**AVIS RELATIF À LA PROTECTION
CONTRE LES EVENTUELS EFFETS NOCIFS ET NUISANCES
PROVOQUÉS PAR LES RAYONNEMENTS NON IONISANTS
GÉNÉRÉS PAR DES ANTENNES ÉMETTRICES STATIONNAIRES
Commune : BRAINE-LE-CHATEAU - Exploitant : TELENET GROUP
Référence exploitant : BW4614C**

Rapport n° 4310 / 2023

Adresse	Parc Industriel, 31 1440 BRAINE-LE-CHATEAU (Wauthier-Braine)
Coordonnées Lambert belge 72	146531E 152982N
Type d'implantation	Pylône
Exploitant	TELENET GROUP
Réf. du site de l'exploitant	BW4614C

Figure 1 : Vue en plan des lieux de séjour et des points de contrôle

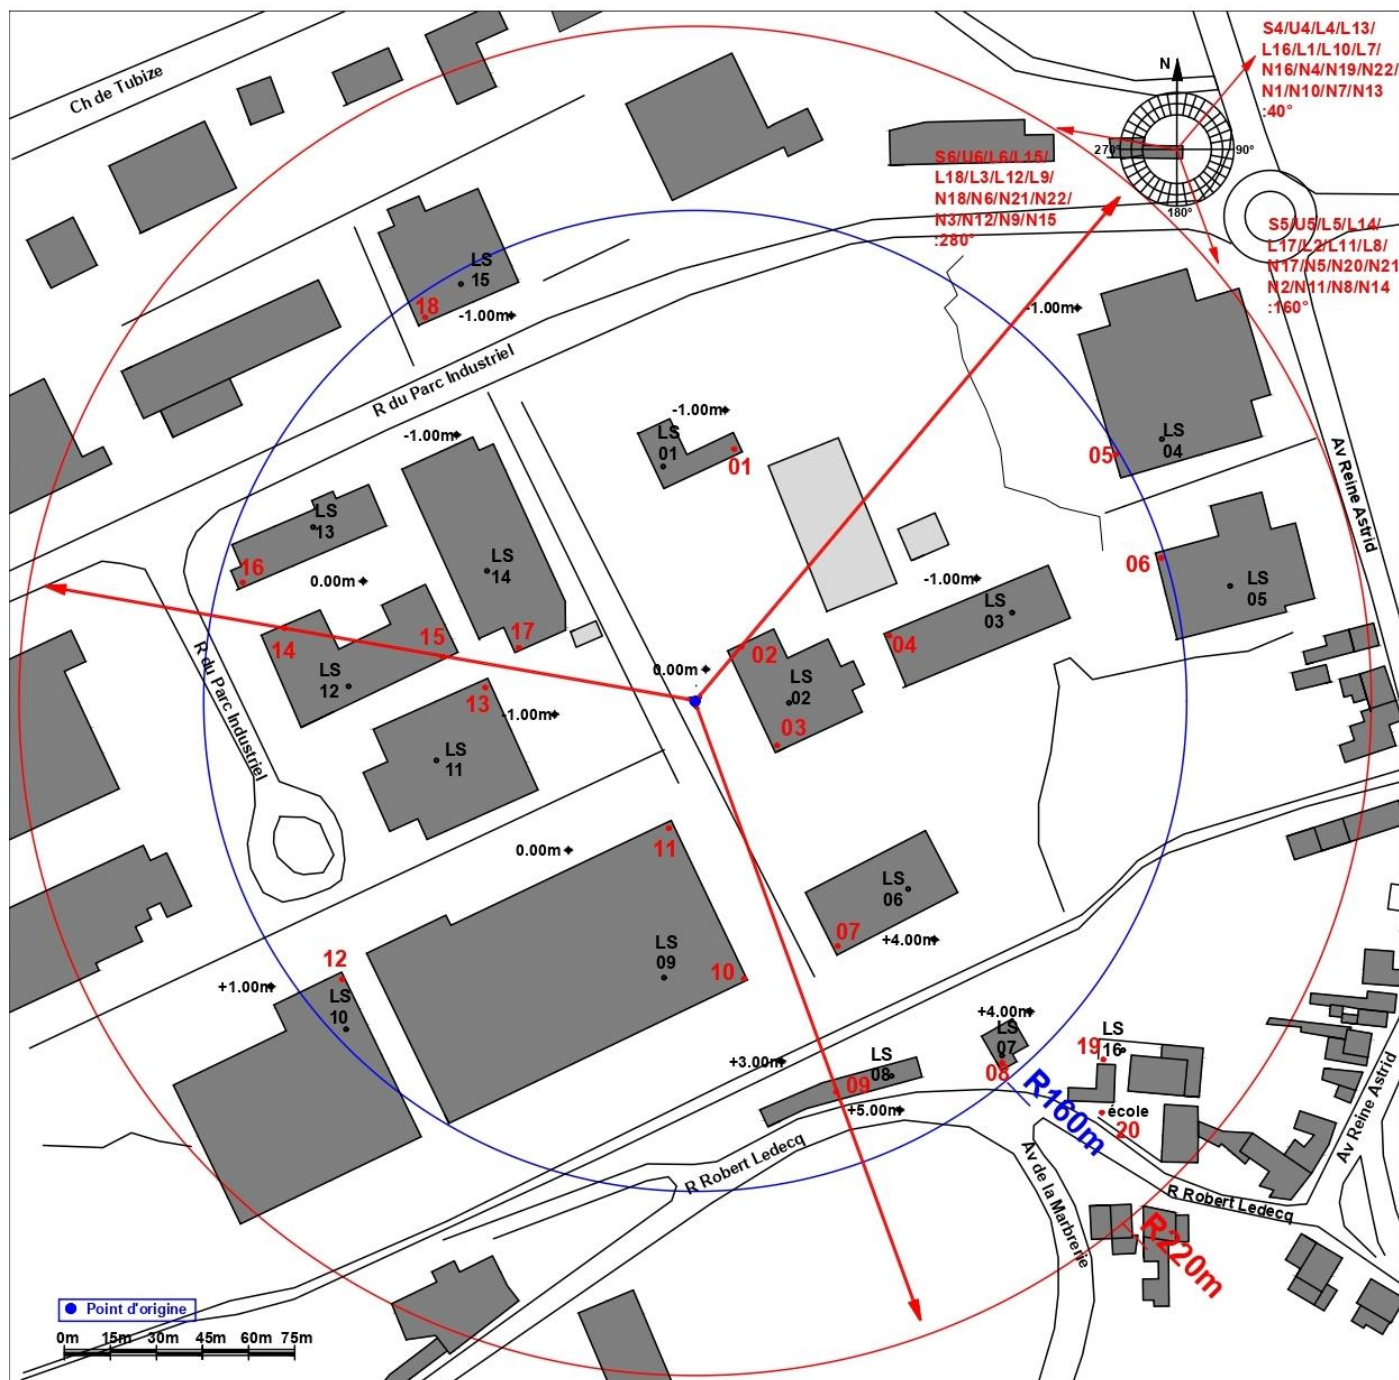
Les fréquences d'émission, la puissance rayonnée par chacune des antennes et leur gain permettent de déterminer le rayon de la zone à analyser. Tout dépassement de la limite par installation est exclu en dehors de cette zone. Le tableau 2 reprend les 35 LS² pour lesquels l'indice d'exposition est le plus élevé. Les différentes colonnes indiquent :

- le numéro du point de contrôle repris sur un des plans de la figure 1;
- le numéro du LS dans lequel se trouve le point de contrôle de la 1^{ère} colonne ;
- l'atténuation d'obstacle prise en compte pour le calcul de l'indice d'exposition dans le LS ;
- le résultat du calcul de l'indice d'exposition.

En ce qui concerne les antennes de l'installation mentionnées dans le tableau 1, la distance maximale à laquelle la limite pourrait être atteinte, à l'extérieur, est égale à 167,6 m. S'il n'y a pas de LS à une distance inférieure, les antennes respectent forcément la limite d'immission.

Dans le cas des LS situés à l'intérieur des bâtiments, une atténuation d'obstacle est prise en compte et il en résulte que la distance maximale à laquelle la limite pourrait être atteinte se réduit à 118,6 m.

Figure 2 : Vue en plan des installations d'antennes dans un rayon de 300 mètres autour de l'installation faisant l'objet de la demande d'avis

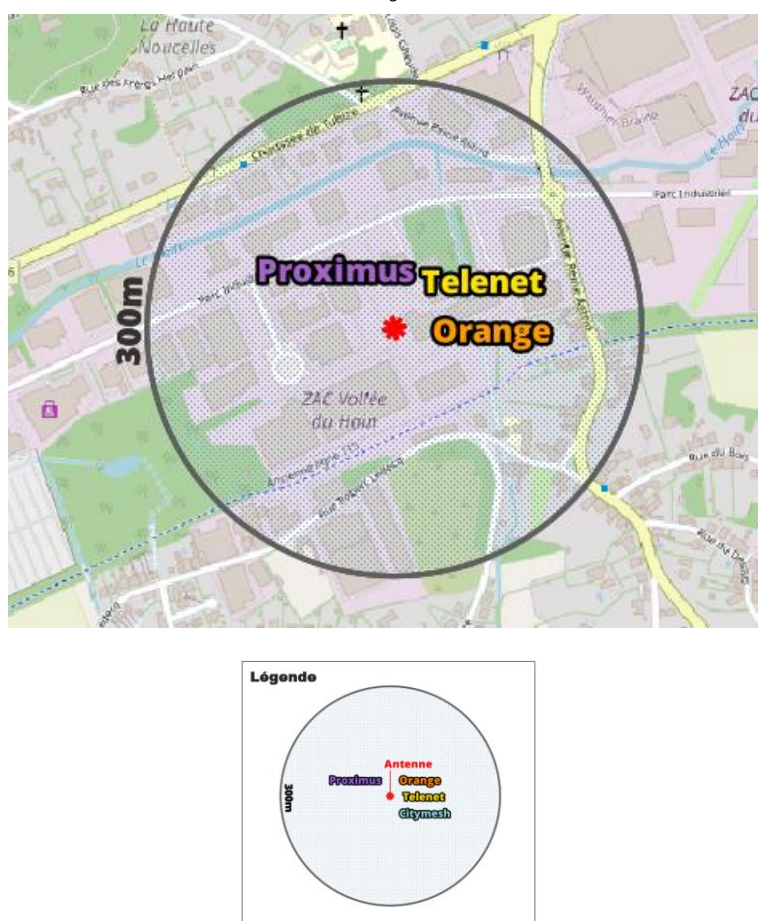
Le plan en projection verticale de la figure 2 indique la localisation des antennes actives éventuelles visées par le décret et situées dans un rayon de 300 mètres autour de l'installation référencée dans le paragraphe 2. Les données de localisation de ces antennes et les avis correspondant sont accessibles via le cadastre en ligne des antennes émettrices stationnaires⁶.

Compte tenu du nombre d'installations localisées dans la figure 2, il apparaît que l'intensité du rayonnement électromagnétique généré, dans les lieux de séjour situés à proximité de l'installation référencée dans le paragraphe 2, par l'ensemble des antennes émettrices stationnaires de l'ensemble des exploitants du même site d'antennes émettrices stationnaires respecte la limite fixée à l'article 4, § 2 du décret.
